改善箇所説明図

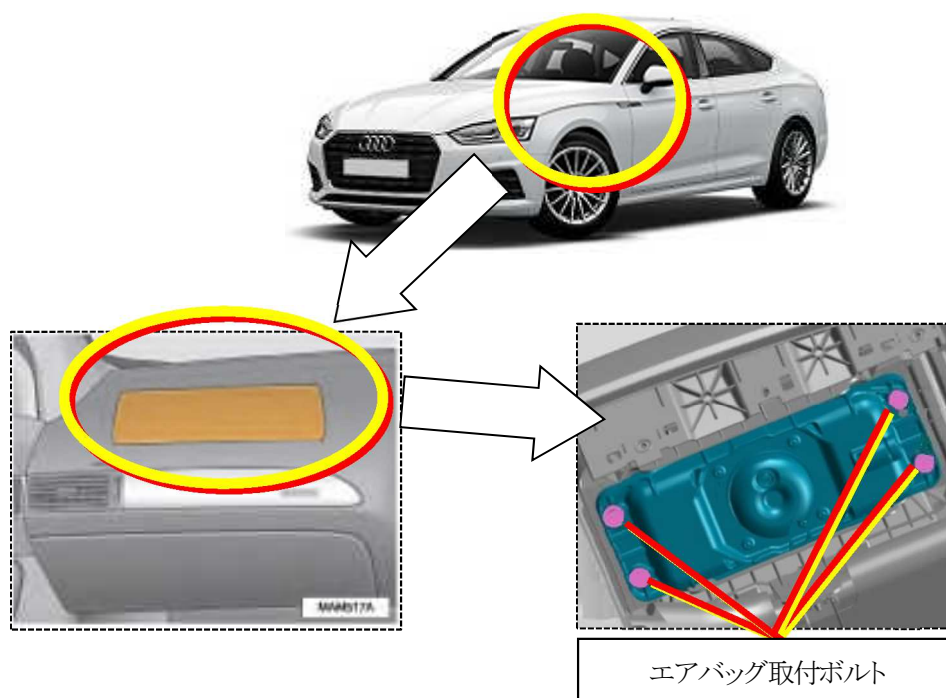
基準不適合発生箇所

助手席側エアバッグの取付けボルトにおいて、締め付けトルクが不足しているため、走行振動等により当該ボルトが緩むことがある。そのため、エアバッグの取付位置がずれ、最悪の場合、エアバッグが正常に展開しないおそれがある。

改善の内容

全車両、エアバッグ取付けボルトの取付状態を点検し、規定トルクで締め付けられていない場合は当該ボルトを新品に交換の上、規定トルクで締め付ける。
